# Service Bulletin

**Bulletin No:** BA201102

**Subject:** Intake Boot and Clamp

**Affected Models:** All 2009-2010 700 Mud Pro models

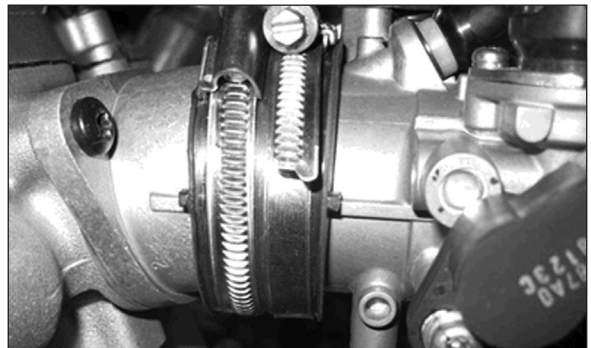
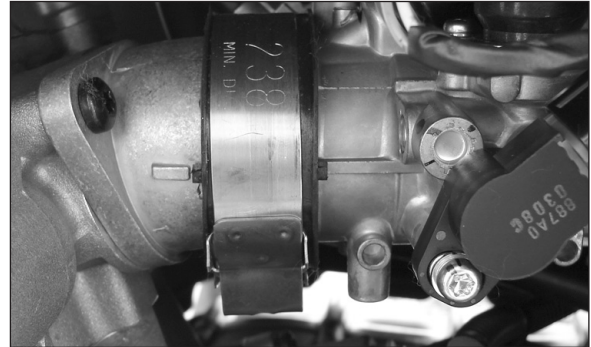
It has been determined that on a certain number of these ATV's, the existing intake boot and clamps (2) securing the throttle body to the intake manifold do not meet Arctic Cat standards and must be "updated"; however, on a certain number of these ATV's, an "update" has already been done.

1. Remove the seat and left-side panel.
2. Inspect the intake boot attaching the throttle body to the intake manifold.
3. If the boot is secured with a single wide clamp (see top photo), the "update" has been completed and no further action need be taken...install the left-side panel and seat.
4. If the boot is secured with two narrow clamps (see bottom photo), a service "update" must be done.

**Solution:** Install Intake Boot Clamp Kit (p/n 0437-069) according to the instructions provided in the kit.

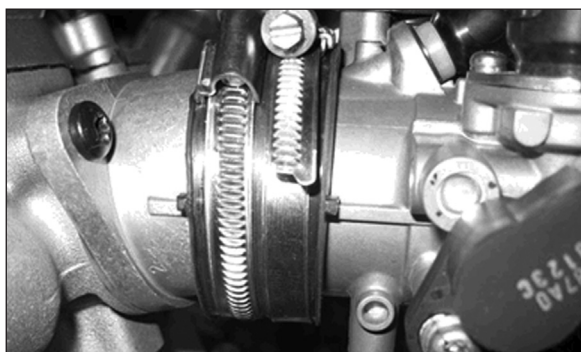
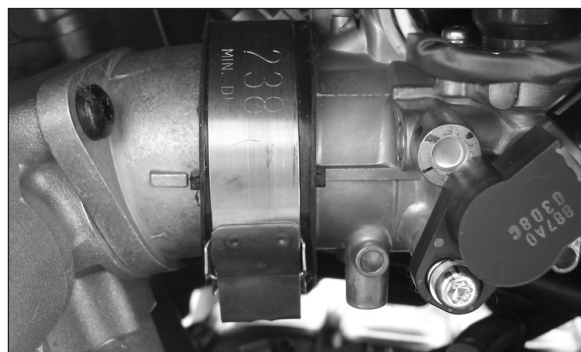
Nous avons découvert que sur un certain nombre de ces VTT, le protecteur d'admission et les colliers de serrage (2) existants fixant le corps de papillon à la tubulure d'entrée ne répondent pas aux standards Arctic Cat et doivent être « mis à jour »; cependant, sur un certain nombre de ces VTT, une mise à jour a déjà été effectuée.

1. Retirez le siège et le panneau latéral gauche.
2. Inspectez le protecteur d'admission qui fixe le corps de papillon à la tubulure d'entrée.
3. Si le protecteur est fixé avec un seul collier de serrage large (consultez la photo du haut), la « mise à jour » a été effectuée et aucune autre intervention n'est requise. Installez le panneau latéral gauche et le siège.
4. Si le protecteur est fixé avec deux colliers de serrage étroits (consultez la photo du bas), un entretien de « mise à jour » doit être effectué.

**Solution:** Installez la Trousse collier de serrage de protecteur d'admission (n/p 0437-069), selon les instructions fournies avec la trousse.
